Tuleje bieżne cylindrów OM 457 Euro 4

Modyfikacja gniazda tulei i uszczelnienia

Pojazd	Silnik	Nr KS
Mercedes-Benz Euro 4; rok produkcji 1998 →	OM 457.948/950-954/957/959/961/964-969/973/974/976/977/980/981	89 867 110

Rys. 1

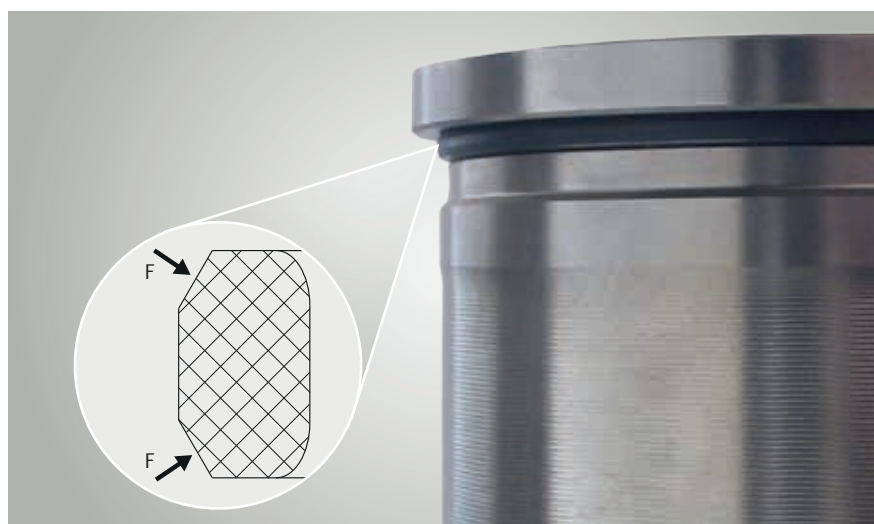
W toku ulepszeń technicznych nastąpiła modyfikacja tulei bieżnej cylindra i gniazda tulei w bloku silnika. Przy montażu tulei należy uwzględnić następujące modyfikacje:

Nowy wariant tulei bieżnej cylindra posiada pod gniazdem kołnierza tulei dodatkowy rowek pod pierścień uszczelniający (Rys. 1).

Należy uwzględnić pozycję montażową  pierścienia uszczelniającego. Obie fazki pierścienia uszczelniającego (F) muszą być skierowane do zewnątrz.

Nowy wariant tulei bieżnej cylindra wymaga wyokrąglonej fazki na średnicy wewnętrznej gniazda tulei (Rys. 2). Przed montażem należy sprawdzić, czy blok silnika posiada wyokrągloną fazkę. Jeżeli blok silnika nie posiada wyokrąglonej fazki (A), należy wyokrąglić istniejącą fazkę (B).

W silniku mogą być jednocześnie zamontowane zmodyfikowane i dotychczasowe warianty tulei bieżnych cylindrów.
